Éléments de réponse au courrier de Mr le Préfet de L'Oise

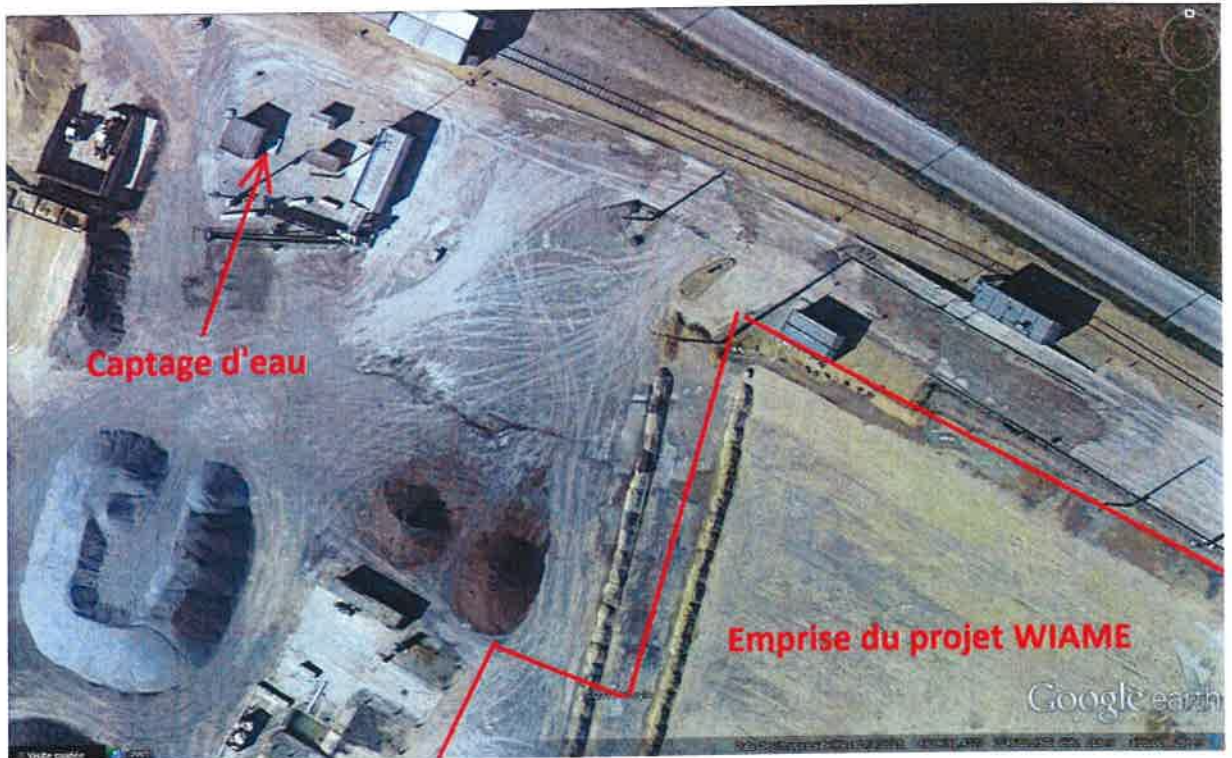
- Il y a effectivement un puit à usage industrielle sur la plateforme, mais il n'est pas situé dans l'emprise de notre projet. Il est situé sur la partie de la plateforme exploitée

La photo aérienne issue du BRGM (dans le chapitre 8.3 partie g) manque de précision et le réel emplacement de puit est présenté dans la carte ci-dessous :

Comme on peut le voir le puit est situé à plus de 70m de l'emprise de notre projet et il aucune de nos activités n'est susceptible de générer des pollutions des eaux souterraines via ce puit.

En outre ce captage est protégé par une margelle en béton et la tête de puits est protégée à l'intérieur d'un coffre béton.

En aucun cas notre installation ne pourra générer un risque au niveau du puit de captage.
